Tengo el agrado de dirigirme a Usted, con relación a la Nota DRF N° 2276 en atención a la SIMESE N° 152894/2021- 157940/2021- NOTA D.G.N° 175/2021 Solicitud de Aprobación del PROYECTO DE NUEVO HOSPITAL DISTRITAL CHORE- DEPARTAMENTO DE SAN PEDRO- ser ejecutada por la Gobernación

INFORME D y P. / D.R.F.

INFORME DE EVALUACIÓN

M. E. Nº: 1434/2021. Ref. Nota N° 2267/2021
NOMBRE DEL ESTABLECIMIENTO: HOSPITAL DISTRITAL DE CHORE
LOCALIDAD: CHORE

IMPLANTACION

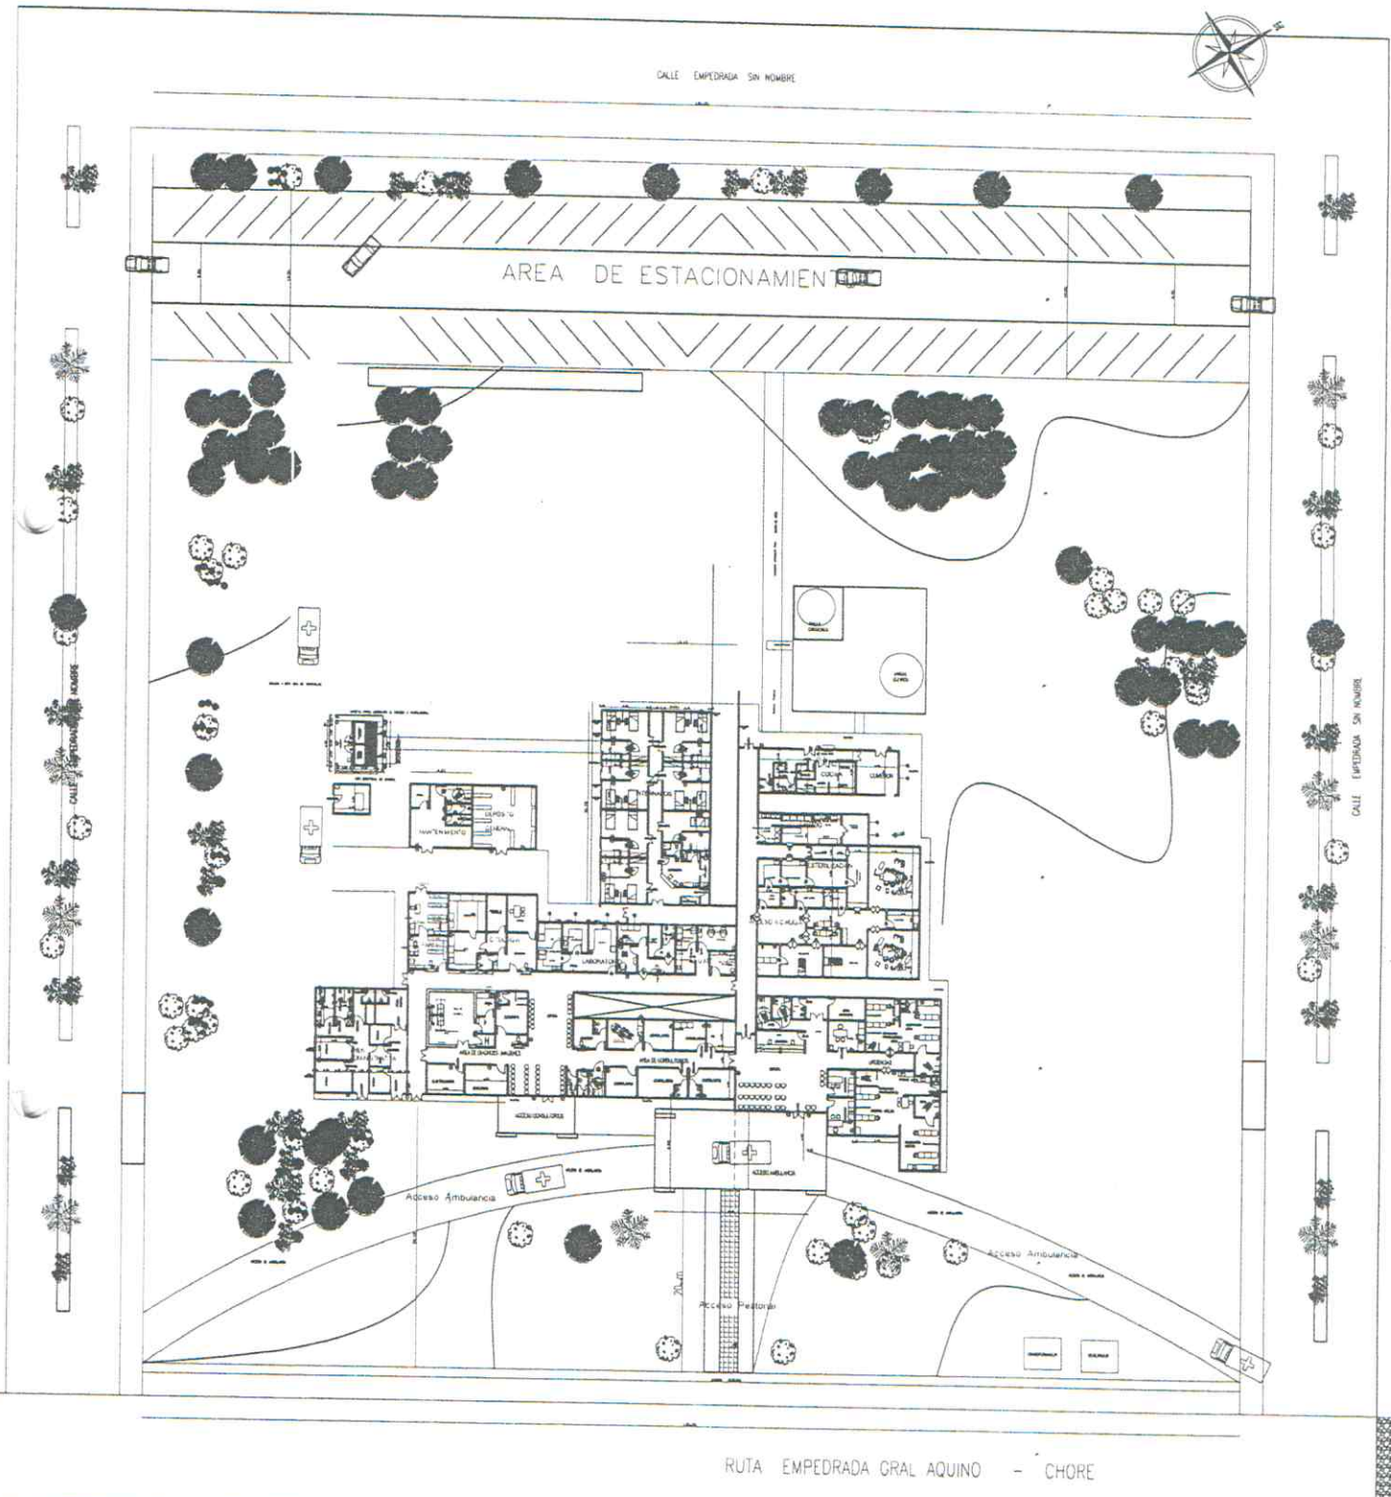
Se reitera implementar lavamanos en los accesos.

Aclarar ambiente no nominado

Las puertas de los baños de pacientes deben abrir hacia afuera.

Los RAC deben estar en el ingreso a fin de determinar condición del paciente.
Analizar el acceso de adultos a urgencias. La circulación es confusa ya que se pasa por áreas de espera de consultorios y el trayecto es muy largo.

Se reitera implementar lavamanos en acceso.

No se visualizan locales, solo zonificación de

- Farmacia
- Depósito general.
- Mantenimiento

No se visualizan:

- Generador de electricidad de emergencia y gases medicinales.
- Depósitos:
  - Depósito de ropa limpia.
  - Depósito de ropa sucia.
  - Depósito de elementos de aseo.
